PR10.6 Courriel concernant le lit d'écoulement à l'ouest de la Décharge des Vingt

De : Racine, Antoine <Antoine.Racine@environnement.gouv.qc.ca>
Envoyé : 17 décembre 2024 15:06
À : info@fruitsdesiles.com
Cc : Ouellet, Annie <Annie.Ouellet@environnement.gouv.qc.ca>; Dominic Senecal <dominic.senecal@evolutionenvironnement.ca>; Pauline Balducci <Pauline.Balducci@evolutionenvironnement.ca>
Objet : Lit d'écoulement à l'ouest de la Décharge des Vingt

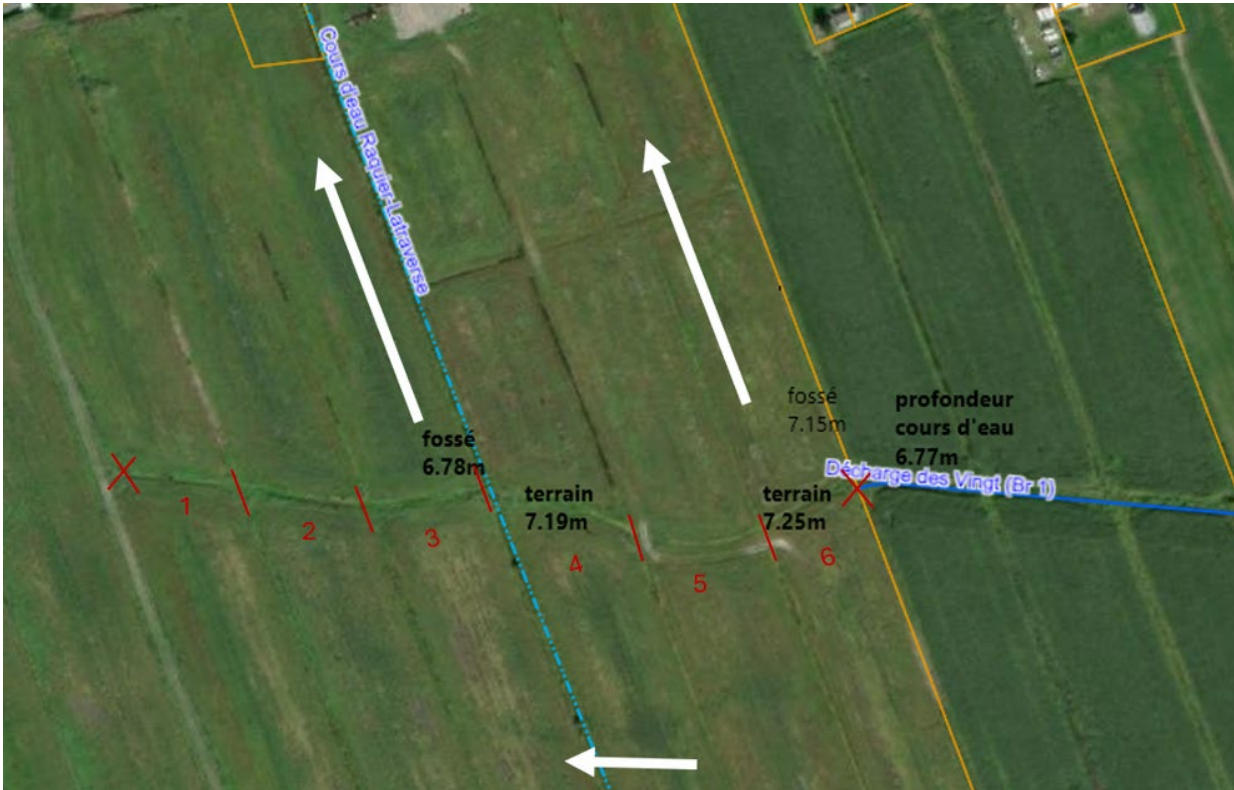
Afin de pouvoir se positionner sur la nature (cours d'eau ou fossé) du lit d'écoulement (entre les deux X rouges sur la figure ci-dessous), il faudrait que vous nous fassiez une démonstration du sens de l'écoulement pour chacun des tronçons (1 à 6) identifié sur cette figure, ces derniers semblant être segmentés par des fossés de drainage.

En complément, l'avis de la MRC transmis par courriel le 3 décembre 2024 nous permet de localiser et délimiter la Décharge des Vingt. Quant au document d'ALPG transmis par courriel le 6 décembre 2024, il porte sur le tronçon #6 et une partie du tronçon #5 (voir figure 1 du document d'ALPG), mais il est muet sur le reste du tronçon à l'ouest de la Décharge des Vingt, soit l'ensemble du lit d'écoulement entre les deux X sur la figure. Ainsi, veuillez compléter la démonstration fournie en incluant l'ensemble du lit entre les deux X rouges.

Tu trouveras en pièce jointe de ce courriel, les réponses de la MRC et d'ALPG pour répondre à la question du ministère concernant la nature du lit d'écoulement.
